新竹縣政府工程查核代表照片表

拍攝日期：112.12.15

工程名稱：竹東鎮二重國小周邊道路人行環境改善工程

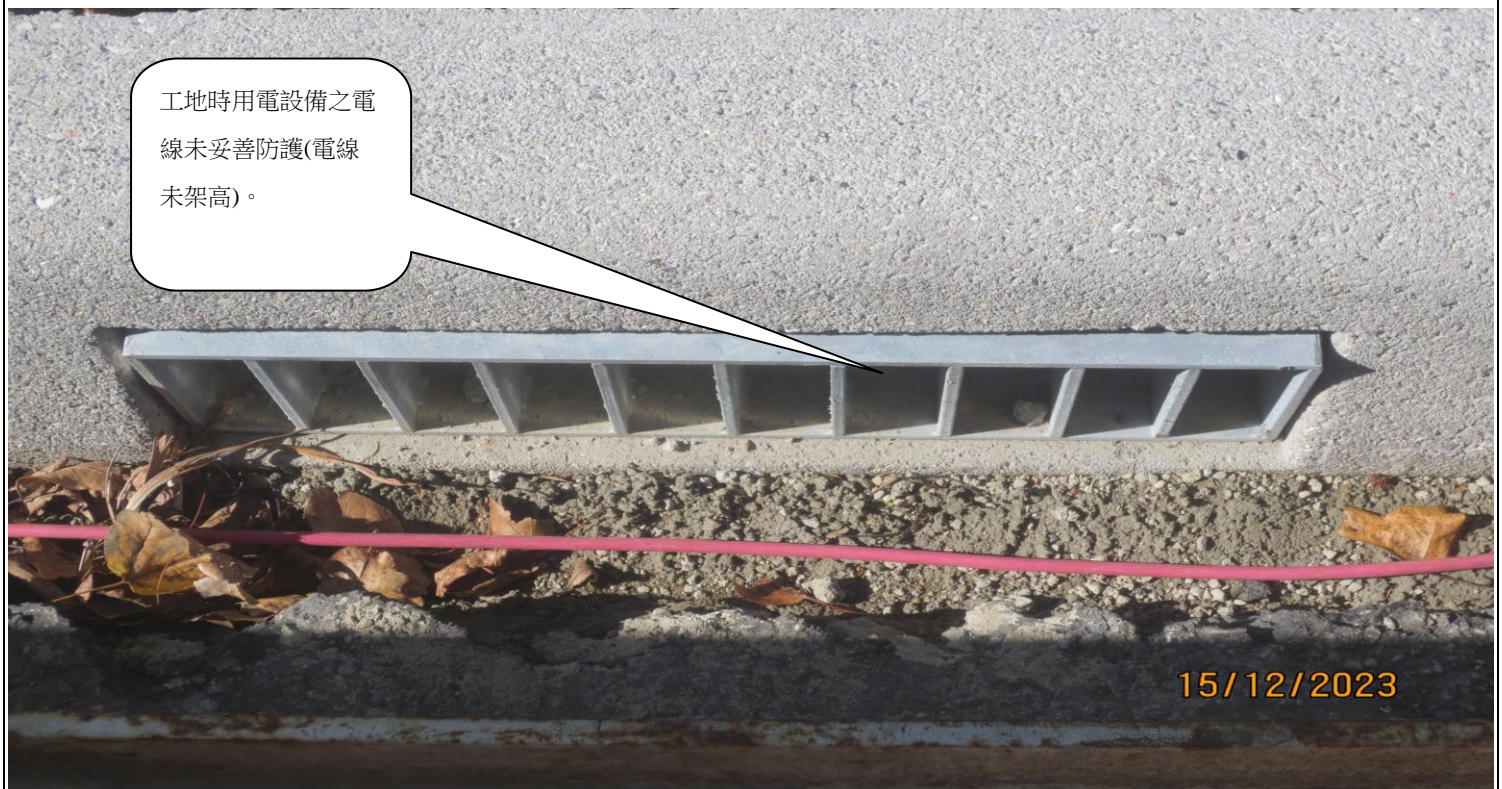
垂直格柵進水孔與既有水溝之銜接應以方型洩水槽，更利於排水及清淤作業。

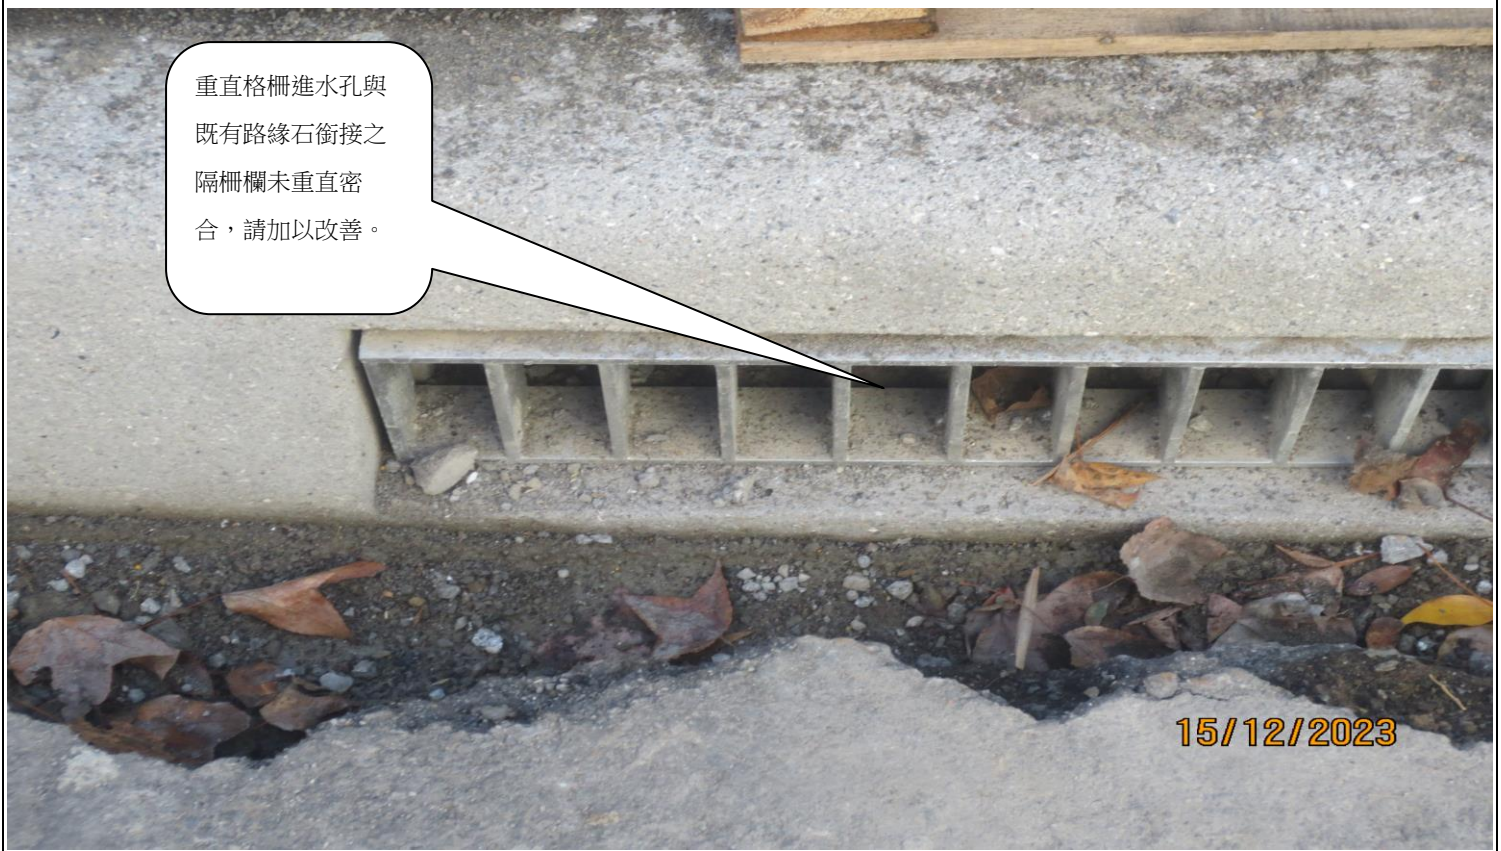
垂直格柵進水孔與既有路緣石銜接之隔柵欄未垂直密合，請加以改善。
